Je vous prie de trouver ci-dessous mes observations relatives au projet urbanistique appelé Le Côté Verre

Présentation du Périmètre de remembrement urbain Quartier Léopold (City Tools)

Projet Le Côté Verre – Besix RED

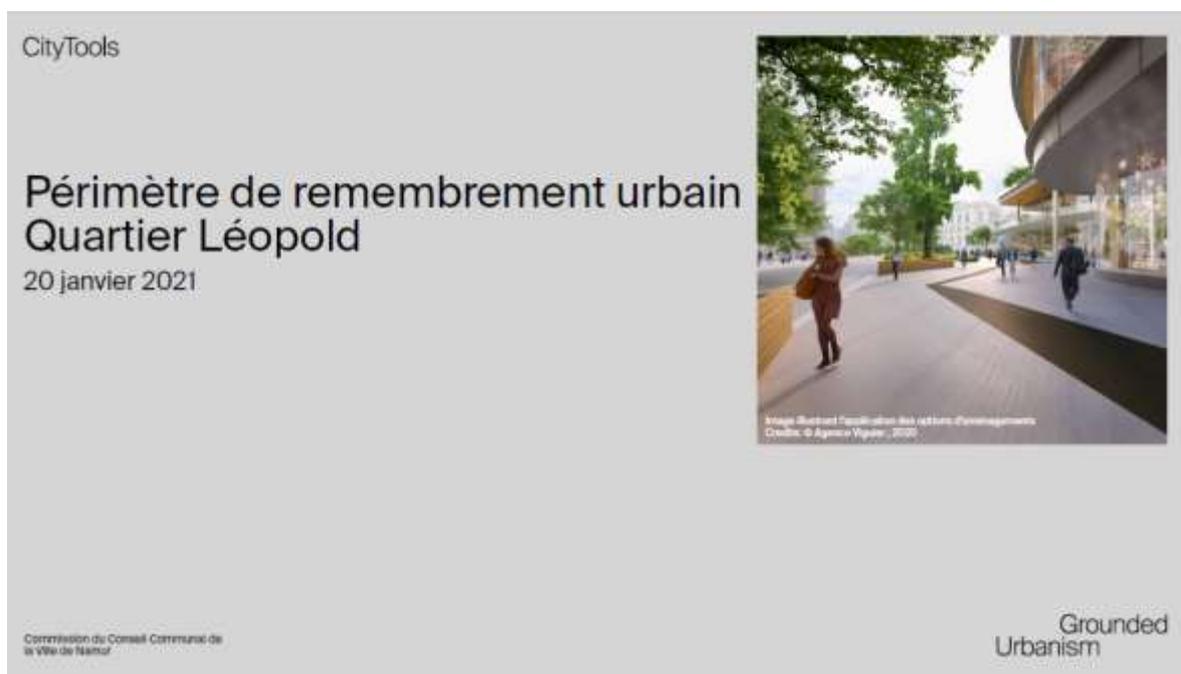
- **Besix propose un ensemble fermé par 5 blocs** de hauteur variable (2 à 7 étages), reliés par une verrière centrale (1). Les niveaux -1 à +2 sont dédiés aux commerces et à l'Horeca (18.000m²). Les niveaux supérieurs sont dédiés aux bureaux (10.000m²) et aux logements (10.600m²). Enfin, les niveaux -2 et -3 offrent un parking de 900 places. La connexion entre la rue de Fer et le complexe se fait par un escalier de 6 mètres de haut.

Sans répartition précise et dans le méli-mélo entretenu avec des chiffres mêlant surfaces nettes ou brutes, sans une seule coupe au niveau de chaque bloc, à l'exception de quelques-unes pour justifier l'extension de l'espace public sur propriété privée par des retraits de façades et élargissement des trottoirs, cette superposition des fonctions en fait une lasagne dont le contenu est difficilement comparable au contre-projet de l'asbl Ramur en terme de surfaces attribuées aux fonctions. Ces fonctions peuvent être parfaitement définies quand il s'agit des logements et des bureaux, encore que avec le coworking et les stations de travail « plug and play » il peut y avoir des surfaces de commodités communes (toilettes, salles de conférences, coins bien-être, etc). Comment sont-elles comptabilisées ? Il en est de même pour les logements résidentiels où comme dans toutes copropriétés il y a les parties communes (couloirs d'accès, local poubelles, cages d'ascenseurs, etc). Les chiffres cités par les uns et les autres sont-ils transparents ? Il ne faut pas passer sous silence le mélange subtil qui est parfois présenté à propos de l'horéca, des services. Les surfaces dédiées à ces fonctions sont-elles incorporées aux commerces quelques fois ou jamais lorsqu'elles n'apparaissent pas explicitement dans un décompte ?

Photos Google Earth : (1) Parking P2 SNCB ; (2) Vue aérienne Parking P2 ; (3) Vue aérienne Q Park Parc Léopold et parking P2 SNCB.

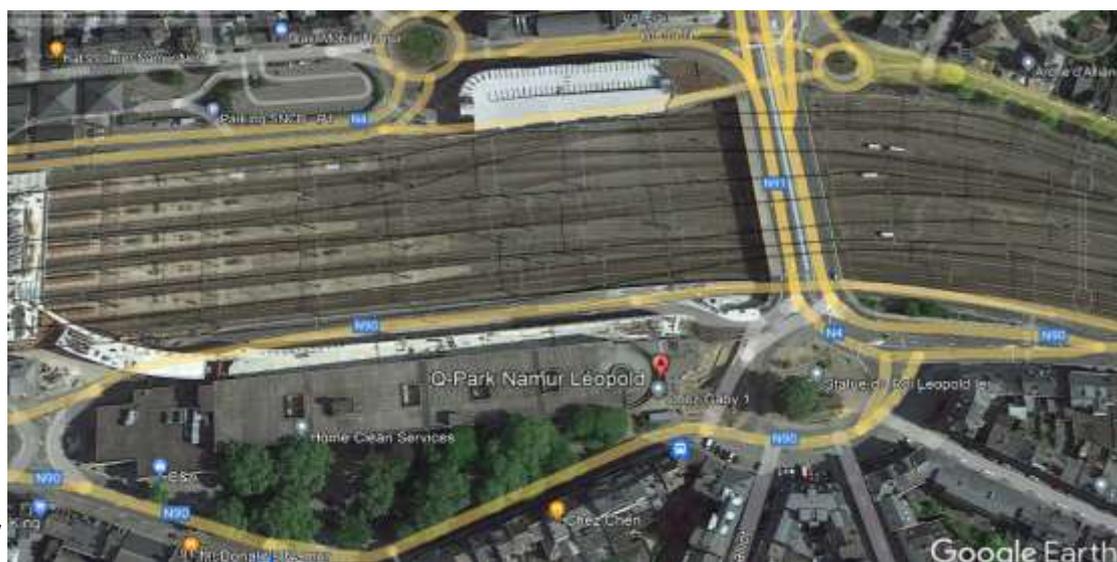
- Parking SNCB P2 : parking sur 4 niveaux pour un total de 480 places. L'emprise au sol c'est-à-dire la surface bâtie peut être estimée à partir de la vue aérienne satellitaire Google Earth (photo 2). La surface de chaque plateau peut être estimée si l'on trace un rectangle de 30 m de largeur sur 65 m. de longueur. L'accès aux plateaux est possible via une rampe giratoire de 30 m. de diamètre. Chaque niveau possède donc une surface brute de $30\text{m} \times 65\text{m} = 1950\text{m}^2$. Au total les 4 niveaux nous amènent à considérer la surface brute occupée par les 480 emplacements et leurs accès à $4 \times 1950\text{m}^2 = 7850\text{m}^2$. Donc un emplacement voiture avec le cheminement nécessaire (rampe d'accès et voirie intérieure) demande de comptabiliser $7850\text{m}^2 : 480 = 16\text{m}^2$ brut. Si l'on veut être pointilleux il faudrait décompter quelques % pour tenir compte de l'épaisseur des murs extérieurs.

- Reprenons le même raisonnement à propos du parking Q Park faisant partie du bâtiment Le Namur. L'emprise au sol c'est-à-dire la surface bâtie du bâtiment Le Namur peut être estimée à partir de la vue aérienne satellitaire Google Earth (photo 3). La surface de chaque plateau peut être estimée si l'on trace un rectangle de 30 m de largeur sur 150 m de longueur limitée car ne comprenant pas le bâtiment C et A. L'accès aux plateaux est possible via une rampe giratoire de 30 m de diamètre. Chaque niveau possède donc une surface brute de $30\text{ m} \times 150\text{ m} = 4500\text{ m}^2$. Puisqu'un emplacement voiture avec le cheminement nécessaire (rampe d'accès et voirie intérieure) demande de comptabiliser 16 m^2 brut mais si l'on veut être pointilleux il faudrait décompter quelques % pour tenir compte de l'épaisseur des murs extérieurs en fondation par pieux sécants nécessaires pour cuveler les 3 niveaux de parking en sous-sol afin d'éviter les infiltrations dues à la nappe phréatique présente. En ramenant la surface brute d'un emplacement à 14 m^2 , chaque niveau pourrait admettre $4500\text{ m}^2 : 14 = 320$ emplacements. Les niveaux -1, -2 et -3 ensemble pourraient accueillir $3 \times 320 = 960$ emplacements de voitures. Tenant compte de l'évolution à la baisse du besoin de parking annoncé ce 20 juin dernier (850 emplacements) il resterait donc l'équivalent de $960 - 850 = 110$ emplacements voitures c'est-à-dire $110 \times 14\text{ m}^2 = 1540\text{ m}^2$ pour les emplacements vélos, trottinettes, ...

1°) Comment justifier dès lors la nécessité d'empiéter sur la surface non encore bâtie pour y implémenter une partie du parking ? La démolition – reconstruction du bâti actuel ne permettrait-elle pas de satisfaire le besoin en parking ? On rejoint ainsi également le bien-fondé évoqué par l'asbl Ramur dans son contre-projet faisant pivoter un des blocs longeant la rue Borgnet, ce qui était évoqué plus haut.

2°) Cette alternative démolition – reconstruction sur le site bâti actuel (bâtiments Le Namur et C&A) n'ayant pas été retenue dans le RIE accompagnant l'avant-projet de PRU ne doit-elle pas être reconsidérée également avec la mise en évidence dernièrement de l'intérêt patrimonial des façades du C&A. Sa destruction ferait disparaître cette singularité architecturale due à un architecte belge et nuirait à l'intérêt touristique que pourrait porter certains touristes avertis. Les techniques de démolition étant très performantes, la pertinence de sauvegarde doit être examinée avec soin depuis que ce patrimoine a été mis sur la place publique et que les problèmes d'emplacements de parkings peuvent être maîtrisés.
